Energistyrelsen

Bilag: 1  
Sagsbehandler: MKR  
Sagsnummer.: 2015/003050  
26. juni 2015

## HØRINGSSVAR VEDR. VVM-REDEGØRELSE FOR BORNHOLM HAVVINDMØLLEPARK

Figur 1 VVM Bornholm figur 10-2

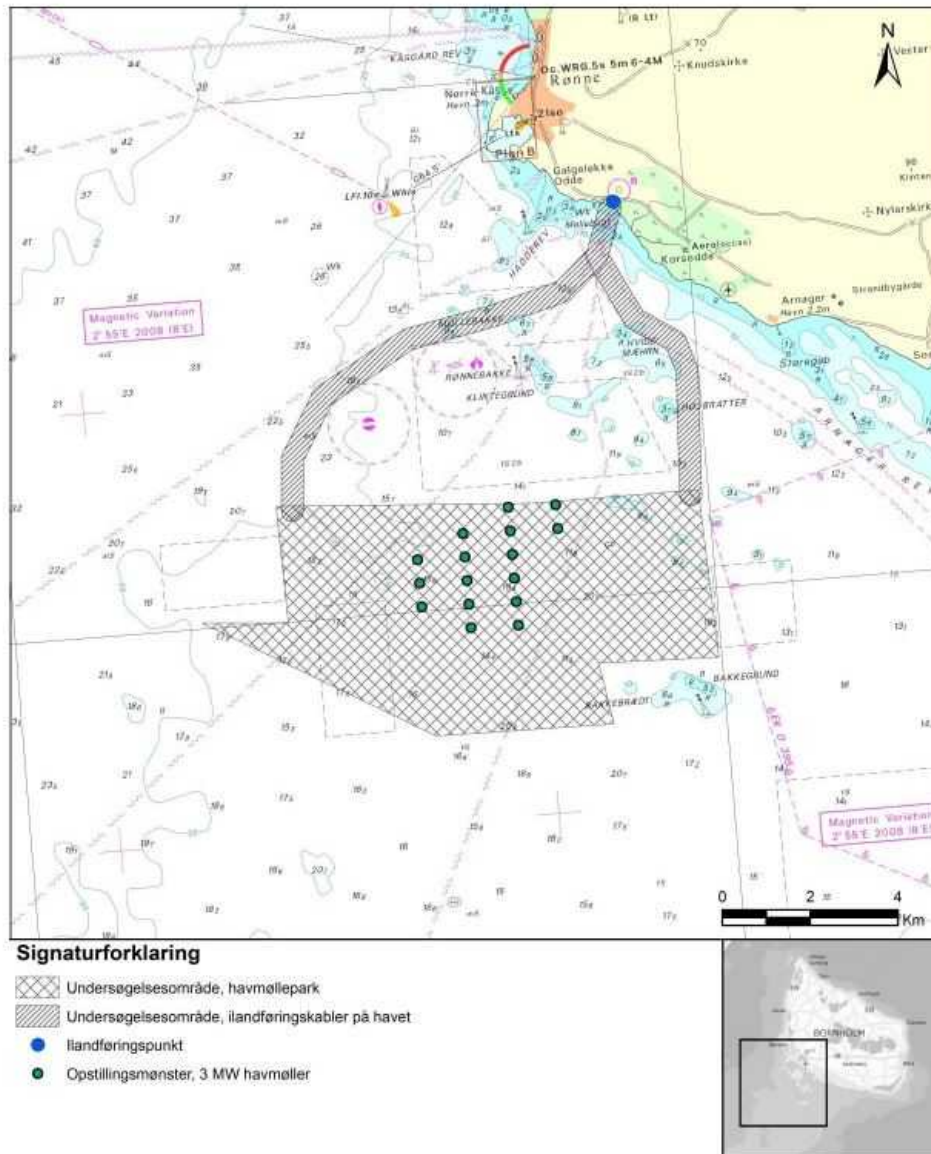
Det er Forsvarsministeriets vurdering, at den skitserede kabelføring (undersøgesskitsen) er problematisk. Beslutningskompetencen ifht. at give tilladelse påhviler dog Søfartsstyrelsen. Vurderingen er foretaget på baggrund af figur 10.2 (indtegnet i søkort), hvoraf det fremgår at kabelføringen vil berøre forbudsområderne syd for Rønne. Forbudsområderne er

anvendt til genplacering af kemiske kampstoffer fra 2. verdenskrig. Der er således såvel sennepsgas som sprængstof i området<sup>1</sup>.

Det vil derfor være forbundet med stor arbejdsmæssig risiko at fastholde nuværende placering, ligesom en eventuel reparation af et placeret kabel vil skulle renses for kemisk kamp-

stof med store økonomiske såvel som tidsmæssige aspekter til følge. Dette er ikke Forsvarets opgave, og vil derfor skulle bekostes af en eventuel entreprenør.

Forsvarsministeriet anbefaler derfor, at Energistyrelsen tager initiativ til, at der i detailplanlægningen udpeges en alternativ placering af kablet, som ikke berører forbudsområderne – for eksempel ved at kabelkorridoren flyttes væk fra forbudsområderne. Dette ses ikke dækket af VVM-redegørelsen. (Den daværende Forsvarets Bygnings- og Etablissementstjeneste påpegede tilstedeværelsen af krigsgas i forbudsområderne i et høringssvar vedr. forundersøgelserne af 27. juni 2013).

Konkret forventer Forsvarsministeriet, at der ved arbejder i havbunden tages højde for § 17 i BEK 135 af 04/03/2005, der forbyder sejlads i de to forbudsområder, som kabelføringen berører. Derudover må det forventes, at § 14 i BEK 1351 af 29/11/2013 følges ved arbejder i havbunden.
